From 5.1, 2, e < 5.1, 2, e msterdam.nl>
Subject **RE: legalisatie-onderzoek afvoerpijp Elandsgracht 140**
To 5.1, 2, e 5.1, 2, e @amsterdam.nl>
Date August 11, 2025, 7:33:35 AM CEST

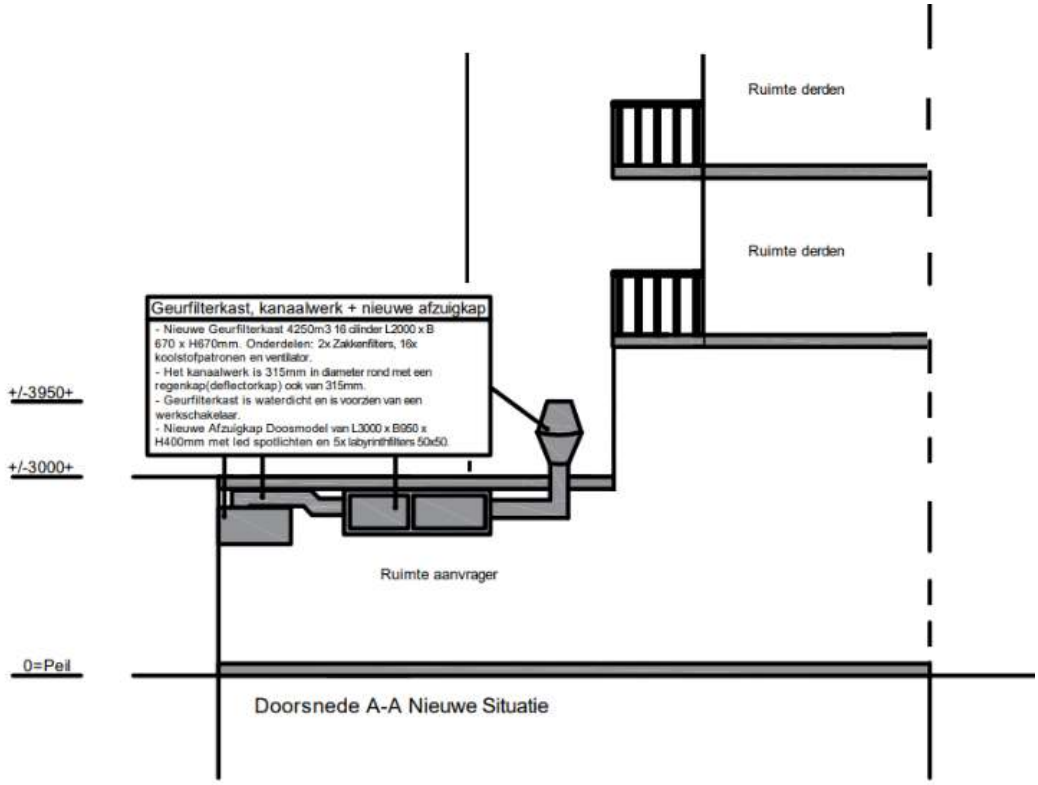
De huidige situatie is nu anders dan vergund.
Mbt de tekening hieronder; uit de foto's van de bouwinspecteur gemaakt tijdens de controle blijkt dat de afvoerpijp nu hoger is (door een geluidsdemper die geplaatst moest worden na geluidsklachten en een constatering van overtreding van de geluidsnormen) en dat deze nu uitkomt ten hoogte van de vloer van het eerste balkon. Dus niet onder het balkon zoals hieronder op tekening weergegeven.

De beoordeling heeft primair op de foto's plaatsgevonden. Verder heb ik voor het legalisatieonderzoek de tekening zelf een beetje aangepast zodat ook duidelijk was voor COK en R&D dat de afvoerpijp niet onder de balkons zit maar ervoor. R&D heeft wel de kanttekening dat de demper technisch noodzakelijk moet zijn en dat is die als er geluidsklachten zijn/waren zonder demper.

Volgens mij blijkt uit het rapport van bevindingen dat de tekeningen die bij de aanvraag omgevingsvergunning zijn ingediend en die dus vergund zijn, niet overeenkomen met de werkelijke situatie. De balkons zijn in het echt veel dieper. De pijp staat dus naast de balkons en niet eronder.
Maakt dit nog verschil voor het advies van R&D?

Als het om een bezwaarzaak gaat tegen de omgevingsvergunning dan is het niet van belang hoe het nu uitgevoerd is, want dat hoort dan thuis bij een eventuele handhaving. De pijp zoals op de bijgevoegde foto is tijdens de aanvraag omgevingsvergunning beoordeeld en vergund.

Zowel R&D als CRK vinden de nu aanwezige pijp aanvaardbaar. Deze kan dus gelegaliseerd worden. Aan jullie om af te wegen of dat ook de bedoeling is nu de omwonenden klagen. De demper ertussen uit halen en binnen aanbrengen kan ook een oplossing zijn, dan wordt weer voldaan aan de inmiddels onherroepelijke vergunning. Wellicht kan er ook nog aangestuurd worden om de pijp verder van de bovengelegen woningen af aan te brengen. Dat krijgen we ook nog wel vergund denk ik.
